**Avis délibéré de la Mission régionale
d'autorité environnementale de Bretagne sur
le projet d'exploitation et d'enfouissement de déchets inertes
de la carrière de Kerléac'h sur la commune de Guissény (29)**

n°MRAe 2020-008412

Avis délibéré n° 2020APB77 du 3 décembre 2020

Topographie et circuit des eaux de la carrière (source : étude d'impact).

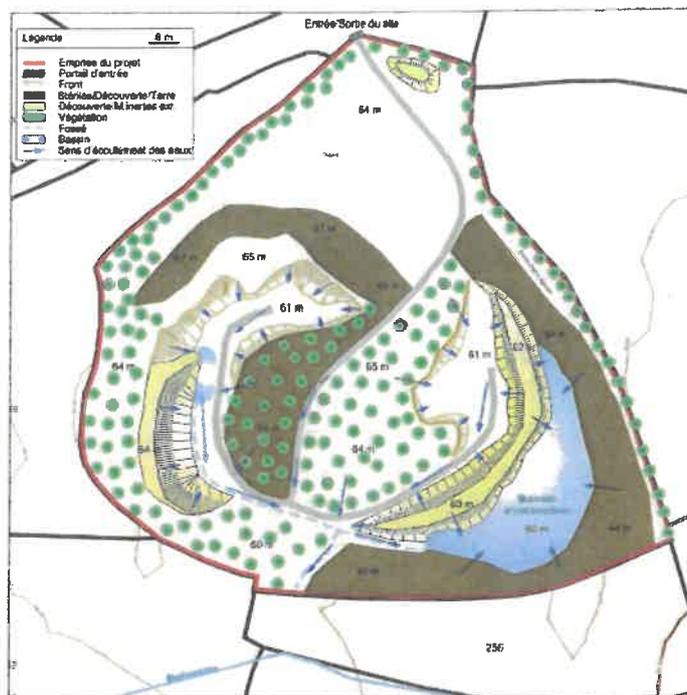
La partie sud du site d'extraction comprend un bassin d'infiltration qui recueille les eaux de ruissellement. Une partie des eaux de ce bassin transite actuellement par un fossé et alimente un ruisseau temporaire. Ce dernier est bordé de part et d'autre de zones humides avec des pâtures à bovins. Le projet prévoit le comblement de ce fossé.

La présence de haies et de friches à végétation buissonnante ou herbacée au sein du site est favorable aux oiseaux, reptiles et chauves-souris, tandis que le plan d'eau (« bassin d'infiltration » sur la carte ci-dessus) est propice aux amphibiens. Quelques espèces protégées fréquentent ainsi le secteur comme la rainette verte, le triton palmé et la salamandre tachetée (amphibiens), le lézard des murailles (reptile) ou la pipistrelle commune (chauve-souris).

La configuration initiale du site (avant ouverture de la carrière et jusqu'à aujourd'hui) permettait une alimentation du ruisseau et indirectement des zones humides qui lui sont associées. Le projet prévoyant une modification du fonctionnement hydraulique du site notamment par le comblement du fossé entre le bassin de filtration et le ruisseau, les eaux de ruissellement du site de la carrière n'y seront plus déversées.

Sur ce point, l'étude d'impact omet de préciser la quantité d'eau actuellement recueillie dans ce ruisseau ce qui permettrait pourtant d'estimer si ces rejets contribuent significativement à son alimentation. Dans cette éventualité, une rupture d'alimentation du ruisseau, et indirectement des zones humides qui lui sont associées, pourrait entraîner des conséquences notables sur le bon fonctionnement de ces milieux et sur la biodiversité, au niveau du secteur du projet, mais aussi plus en aval. Ainsi, bien que le projet ne représente qu'une petite partie du bassin versant, et dans l'objectif de concourir à une gestion équilibrée de la ressource en eau, il y a nécessité de veiller à

L'Ae recommande de présenter une analyse des effets du projet sur l'alimentation en eau du ruisseau et des zones humides associées, en phase d'exploitation et lors de la remise en état du site. Les mesures de gestion des eaux pluviales du site devront être adaptées en conséquence.
